AVIS DU CONSEIL NATIONAL DE LA PROTECTION DE LA NATURE

Référence Onagre du projet : n°2022-03-13f-00318 Référence de la demande : n°2022-00318-011-003

Dénomination du projet : SACOI3 - liaison électrique SARdaigne CORse Italie

Objet - Cet avis concerne le second passage au CNPN pour la demande de dérogation à la destruction de spécimens et d'habitats d'espèces protégées au titre de l'article L.411-2 du code de l'environnement, dans le cadre du projet de liaison électrique SACOI III porté par EDF-TERNA. Le 6 juillet 2022, le CNPN a émis un avis défavorable à la demande de dérogation du projet SACOI III, en invitant le maître d'ouvrage à déposer un nouveau dossier répondant aux interrogations et recommandations du CNPN afin de permettre son réexamen. Le 7 novembre 2022, le maître d'ouvrage a transmis un dossier de demande de dérogation « espèces protégées » réactualisé à la DREAL, ainsi qu'un mémoire en réponse à l'avis défavorable du CNPN. Sont présentés ci-dessous les expertises CNPN de la partie terrestre et marine en fonction de la nouvelle demande de dérogation réajustée.

Figure 1. Impact du tracé (orange) sur les habitats « associations à rhodolithes » (violet) et possibilité d'évitement (tracé bleu) permettant de diminuer par trois la zone impactée.

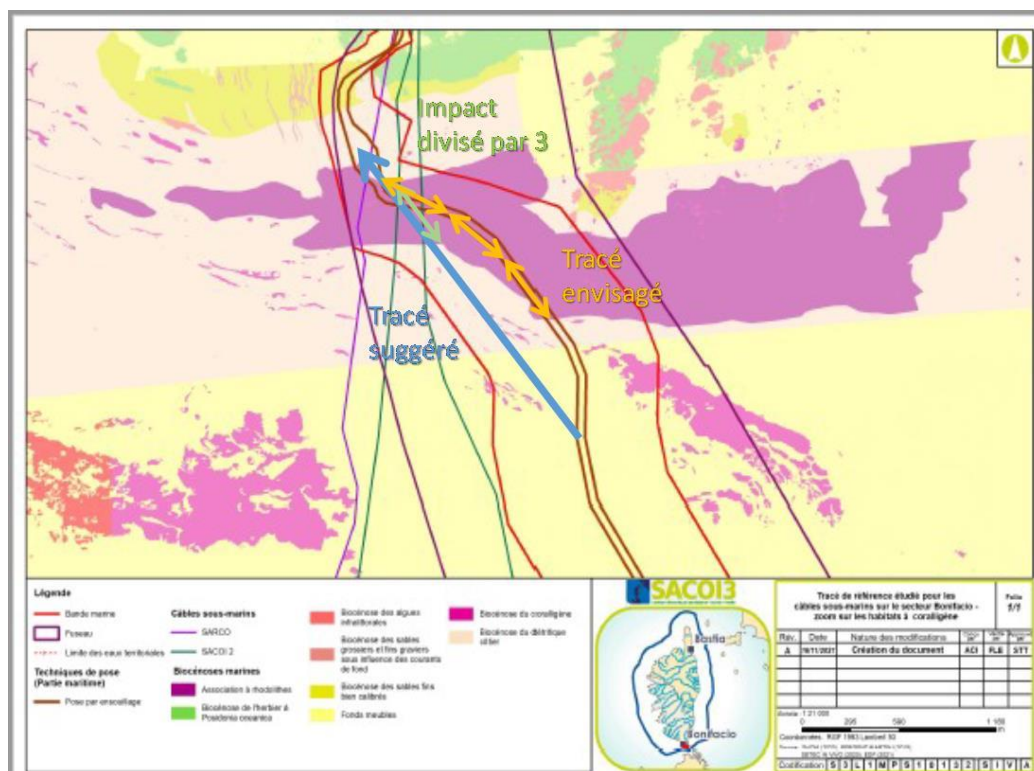
Seuls deux points faibles du dossier ressortent : (i) le manque de précision quant à la cartographie des habitats « association à rhodolithes » et « biocénose du coralligène » (fiabilité des données variant entre 37 % et 92 %), laissant des doutes sur la présence discontinue de ces habitats et ne permettant pas de savoir avec certitude s'ils sont présents sur toute la largeur du fuseau (d'où le manque d'effort d'évitement de la zone de la part du pétitionnaire pour le tracé du secteur Bonifacio, Figure 1 ci-dessous où la surface impactée pourrait être diminuée par trois) ; (ii) le manque de profil géologique (Figure 34 page 65 et Figure page 72, pas de légende lithologique, pas d'échelle des hauteurs ni des distances) lié au forage dirigé sur Cala Sciumara (Bonifacio) permettant de comprendre le choix du tracé jaune (Figure 32 page 63, argumenté par une impossibilité non justifiée scientifiquement de forage du sous-sol fragmenté sur le tracé orange selon le pétitionnaire) et d'appréhender les limites techniques du forage sur ce site. La Figure 2 ci-dessous montre que le choix du tracé orange aurait été moins impactant pour la Posidonie et aurait permis d'éviter certaines superficies sur ces herbiers.

Figure 2. Tracés étudiés pour le forage dirigé sur le site de Cala Sciumara (Bonifacio).

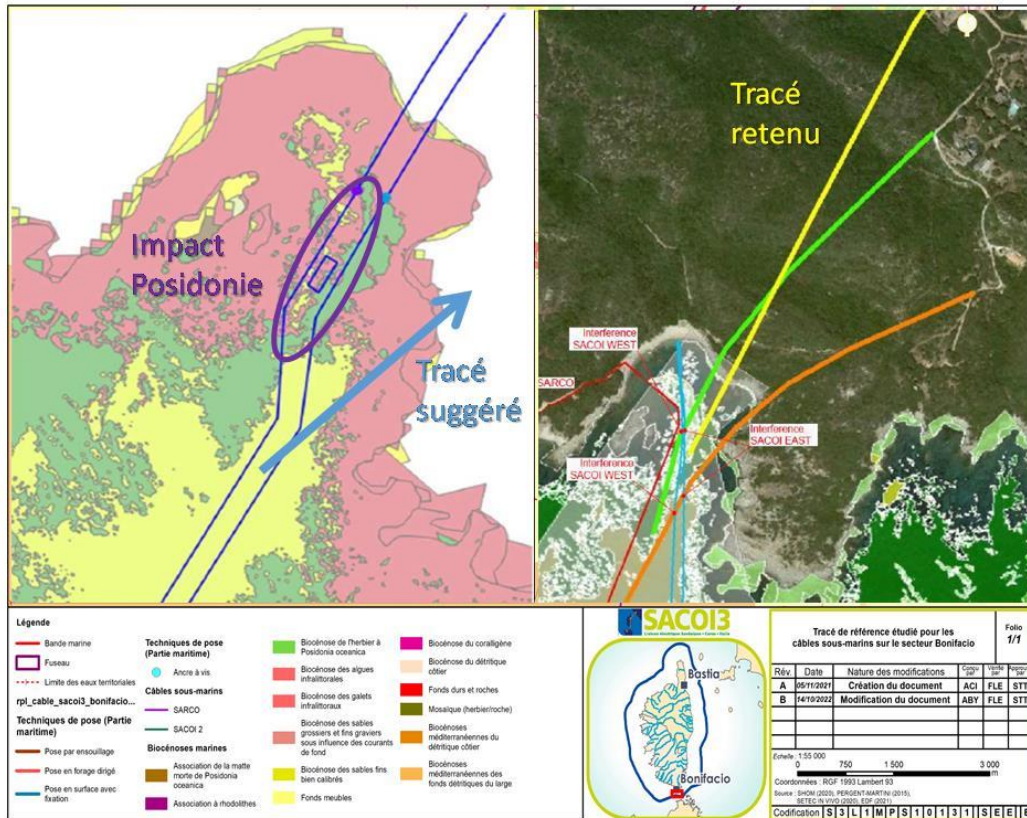
Seul le tracé jaune a été retenu, alors que le tracé orange limitait l'impact sur les herbiers de Posidonies.

- Prise en compte de la préférence du choix du tracé privilégiant l'évitement des habitats et peuplements protégés à Posidonies sur le secteur de Bonifacio ;
